平成18年12月14日  
独立行政法人  
日本原子力研究開発機構  
敦賀本部

## 高速増殖原型炉もんじゅのナトリウム漏えい対策等に係る工事計画について (本体工事の終了時期変更と工事確認試験の開始)

図-1 ナトリウム漏えい対策等に係る工事工程

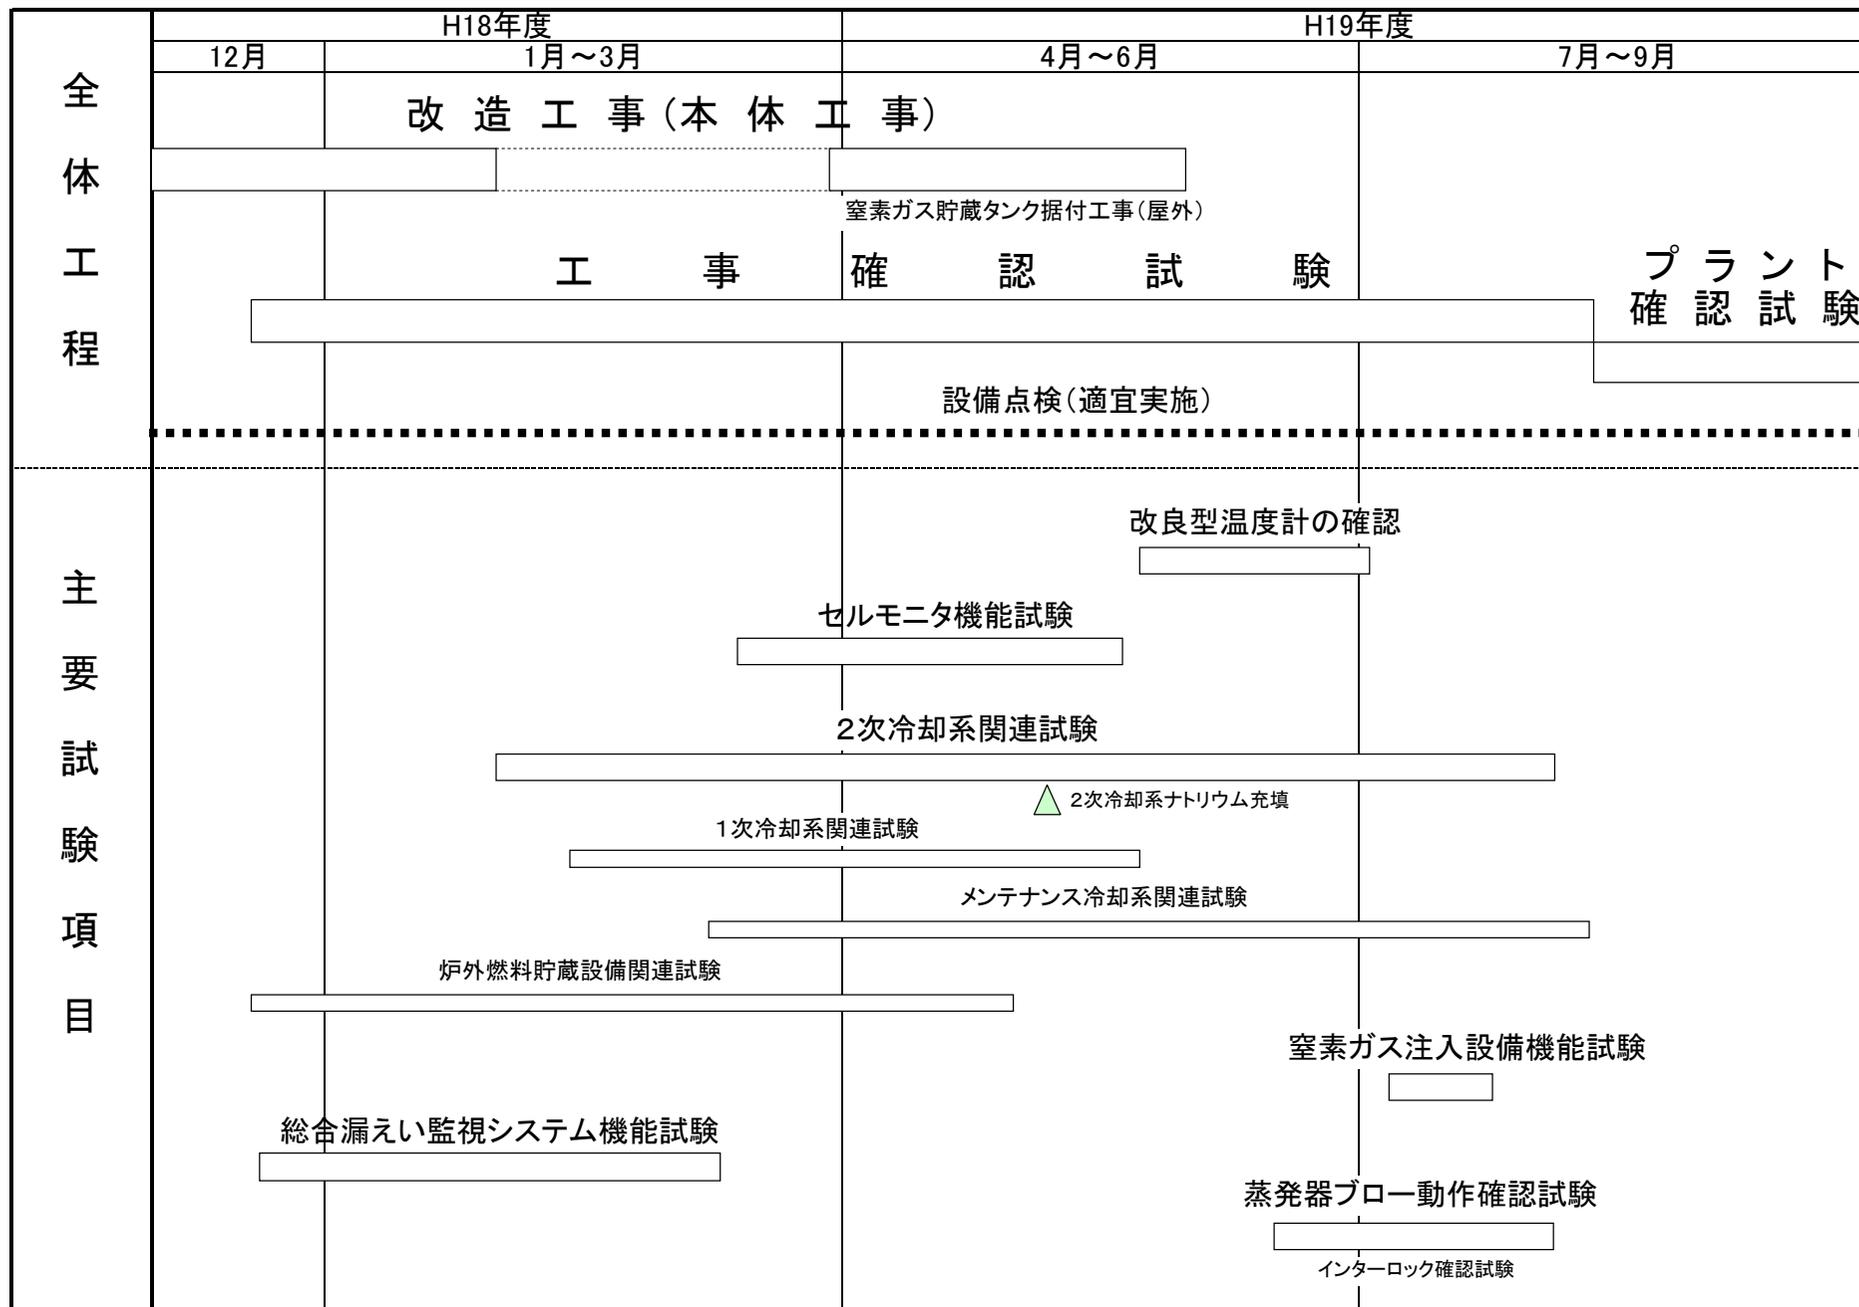
本体工事のうち、「窒素ガス貯蔵タンク据付工事」については、平成18年12月から平成19年1月までの期間で実施する計画でありましたが、同タンクの工場での製作に遅れ\*が生じたことに加え、冬場の天候を考慮して、「もんじゅ」への海上輸送を平成19年3月下旬とします。このことから、据付工事を平成19年3月下旬から5月までの期間に変更します。

\*タンクの製作が遅れた原因は、中国での鉄鋼材料需要増加の影響を受け、タンク製造メーカーが材料の調達に時間を要したためです。

本体工事のうち、平成18年12月から平成19年1月までの期間で実施する計画であった「窒素ガス貯蔵タンク据付工事」の実施時期を平成19年3月下旬から5月までの期間に変更します。このため、ナトリウム漏えい対策等に係る本体工事すべてが終了する時期を平成19年1月から同年5月に変更します。
